Mission régionale d'autorité environnementale
Provence-Alpes-Côte d'Azur

**Avis de la Mission Régionale
d'Autorité environnementale
de Provence-Alpes-Côte d'Azur
sur le projet de renouvellement de l'autorisation
d'exploiter l'installation de stockage de déchets non
dangereux (ISDND) du Beynon à Ventavon (05)**

n° MRAe – 2020 n° 2576

Figure 2: Localisation des installations en situation future. Source / Dossier de Demande d'Autorisation Environnementale - 30 août 2019

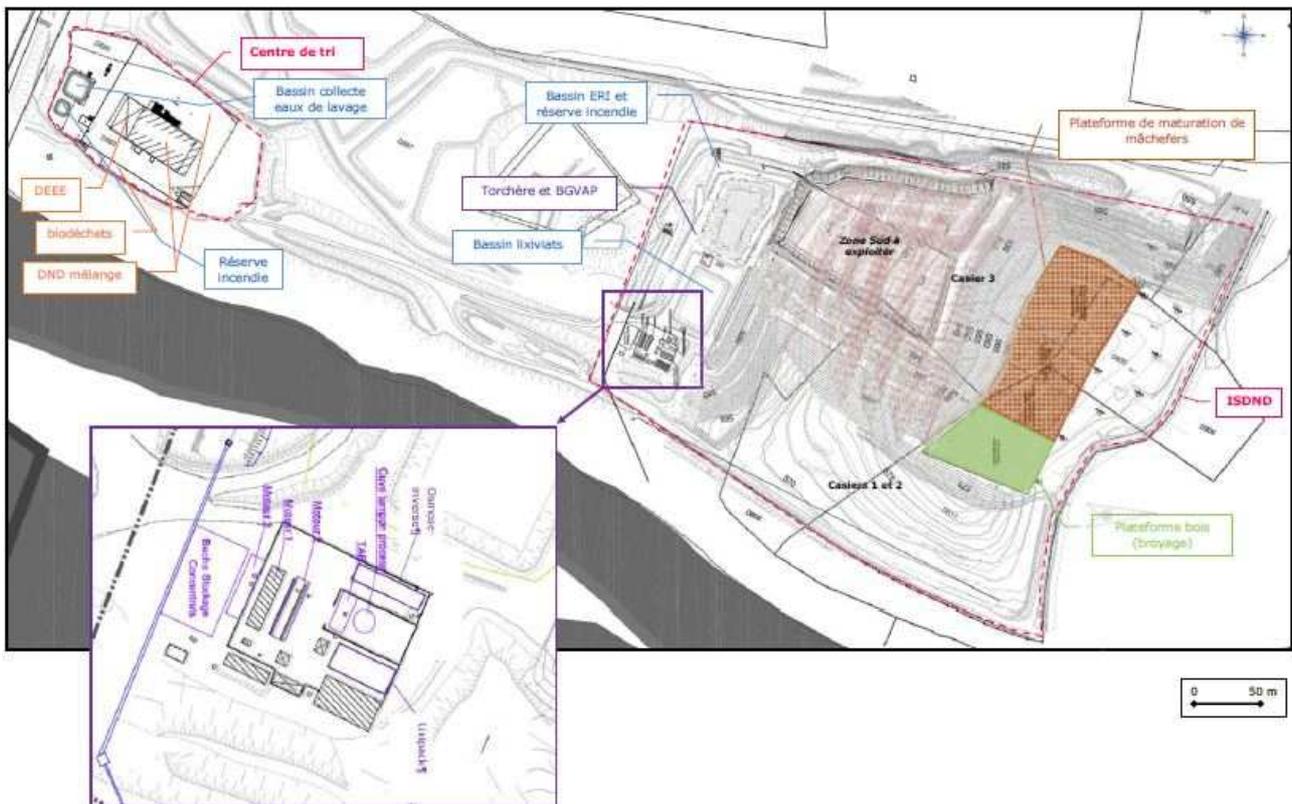
D'une manière générale, le dossier ne permet pas de distinguer aisément ce qui relève d'installations ou modes d'exploitation déjà en place, autorisés ou en demande de régularisation, de ce qui relève de demandes d'évolutions futures. La présentation générale du DDAE⁶ comprend pourtant un paragraphe 6 « *Présentation des installations et description des installations* » et un paragraphe 7 « *Description des modifications souhaitées* » qui semblent répondre à cette identification. Toutefois, le paragraphe 6 mêle à la fois la situation actuelle et la situation future, ce qui est source de confusion et de redites par rapport au paragraphe 7.

Par ailleurs, des incohérences peuvent être relevées entre les différentes pièces du dossier. Par exemple, pour l'installation de traitement complémentaire des lixiviats par évaporateur atmosphérique sous vide (Lixipack), le DDAE fait état d'un projet d'achat éventuel en 2019 alors que le rapport de base indique qu'il a été installé en 2018. Concernant le réaménagement final, le phasage proposé pour le réaménagement du casier 3 Nord, précisé dans le volet paysager de l'étude d'impact, ne paraît pas compatible avec la mise en place sur ce casier d'une plate-forme de maturation de mâchefers (cf partie 2.2 ci-dessous). La chronologie d'établissement de la demande depuis 2016 et la multiplicité des annexes, établies à des dates différentes, peut expliquer cet état de fait. Il aurait été souhaitable de fournir un état des lieux clair et actualisé des installations en place à la date de dépôt de la demande, en distinguant celles qui font l'objet de la demande, de celles qui sont déjà autorisées et de remettre en cohérence l'ensemble des documents constitutifs du dossier.

La MRAe recommande de fournir un état des lieux clair et actualisé des installations et modes d'exploitation actuels et de remettre en cohérence les différentes parties du dossier sur la description des installations existantes et les modifications souhaitées.
